N/Réf. : WSP20084_715_PUN
Gest. : AA
V/Réf. : 2286-0031/04/2023-032PR
Corr: Anne Totelin
NOVA : 19/PFU/1868424

WOLUWE-SAINT-PIERRE. Avenue de Tervueren 305 (arch. Nicolas POURBAIX)
(= Monument classé depuis le 22/12/2005 / zone de protection du site Jardin du Palais Stoclet / zone tampon UNESCO/ Inventaire)
PERMIS UNIQUE : restaurer et rénover partiellement une maison unifamiliale classée (restituer la porte de garage et les fenêtres attenantes en façade avant ; restituer les fenêtres du 1er et 2ième étage en façade arrière ; implanter une lucarne en façade arrière et reconstruire le versant arrière de la toiture en pente ; isoler les murs pignons de l'extérieur) Demande de BUP – DPC / BUP – DU du : 21/08/2023

Avis conforme de la CRMS

Situation projetée

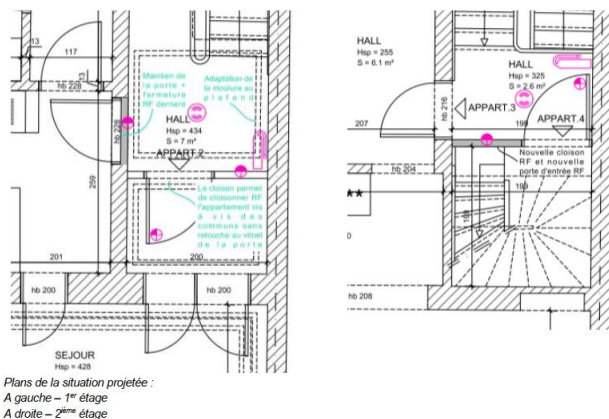
- **la reconstruction du versant arrière de toiture et l'intégration d'une lucarne** : La demande prévoit de modifier/agrandir la lucarne, qui présentera deux accès (doubles portes accordéon d'expression contemporaine en aluminium laqué gris anthracite) à la terrasse, depuis chacune des pièces arrières. Le garde-corps sera remplacé par un nouveau garde-corps, s'inspirant du garde-corps du balcon du deuxième étage en façade arrière (ce dernier est d'origine). L'intervention sera mise à profit pour isoler le pan de toiture, et en renouveler la couverture : des ardoises identiques à celles existantes au niveau du pan avant sont prévues. Enfin, des panneaux photovoltaïques seront installés sur la toiture de la nouvelle lucarne, et sur le pan arrière de toiture.

Le pan arrière de toiture est à l'origine équipé de deux chiens assis tripartites, éclairant respectivement les deux chambres aménagées au niveau du comble. En 1919, une autorisation d'exécuter des transformations porte e.a. sur la pièce arrière au 2^{ème} étage, qui est agrandie. Par après, un accès au toit plat surplombant cette pièce est aménagé, depuis le niveau sous comble. L'étude historique ne précise pas quand la terrasse ainsi créée a été mise en œuvre (ni si une demande de permis a été introduite pour cette intervention). Le pan arrière de toiture et la terrasse ont (encore ?) été modifiés récemment, en témoignent les matériaux mis en œuvre (châssis et garde-corps de facture contemporaine, revêtement bitumineux sur l'entièreté du pan de toiture).

Par contre, elle refuse la division du bien en 4 unités de logements. Ce programme est trop dense pour la maison et induit des problèmes à différents niveaux. Afin de faire en sorte que l'habitabilité du logement réalisé dans le grenier soit agréable et réponde à des normes, les auteurs de projet modifient de façon substantielle la toiture de la façade arrière. Outre que le logement deux chambres sous combles est très exigu, cette intervention d'ampleur est trop impactante sur le plan du patrimoine quand bien même cette partie a déjà été modifiée (mais en moindre mesure). La façade arrière et la toiture sont classées.

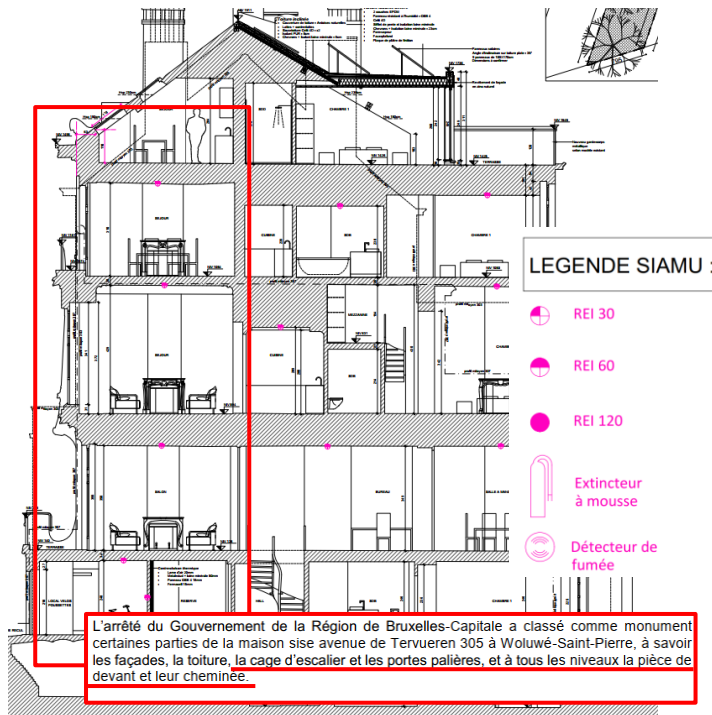
- **L'adaptation des paliers de la cage d'escalier principale** : La cage d'escalier principale est classée. Les portes palières qui la desservent sont d'origine. Afin de répondre aux normes incendie en vigueur (le dossier ne mentionne alors pas clairement la demande de division en 4 logements), des adaptations sont prévues. Au 1^{er} étage : la porte simple existante est condamnée, et adaptée. La double porte avec vitrail permettant l'accès au séjour étant plus difficilement adaptable, une cloison avec simple porte RF est mise en œuvre devant cette dernière, coupant le palier en 2 parties, dont la seconde fait office de sas RF. Les moulures au plafond sont adaptées, de manière à ne pas paraître interrompues : la frise est reconstituée à l'identique de part et d'autre de la nouvelle cloison. Au 2^{ème} étage : l'intervention se limite à la mise en œuvre d'une nouvelle cloison avec porte RF, permettant l'accès au petit escalier desservant les combles (appartement). Des plans schématiques (cf. ci-contre) sont fournis mais sans détails.

Ensuite, pour répondre aux exigences du Siamu, il est prévu un compartimentage de la cage d'escalier par rapport aux appartements mais aussi de chacun des 4 appartements entre eux. Les modifications sont substantielles sur le plan patrimonial. La cage d'escalier est classée ainsi que tous les salons avant, à tous les niveaux. Toutes les portes palières, dont certaines particulièrement ouvragées, sont doublées de portes RF et/ou de SAS et, sauf des plans de principe pour chacun des paliers et des annotations en

coupe, aucun détail n'accompagne le projet. La réponse à la demande de compléments d'informations n'apporte pas le niveau de détail requis pour des parties classés. De même, le projet n'apporte pas de réponses détaillées aux solutions (et à leur impact sur les décors) de compartimentage sur les cloisons, et planchers classés des pièces avant, et plus généralement de la cage d'escalier.

Exemple : Localisation des interventions sur les sols/plafonds des salons classés : aucun détail ne permet d'évaluer l'impact sur les éléments de second œuvre classés des salons.

La CRMS demande en tous les cas de revoir le programme à la baisse et d'examiner si la division est possible, en organisant les répartitions des unités qui tiennent compte du caractère ouvragé des éléments et en fournissant une démonstration fine et détaillée (en plans, coupe, élévation – impact sur tous les éléments de second œuvre) que cela peut s'organiser dans le respect des éléments qui ont justifié le classement.
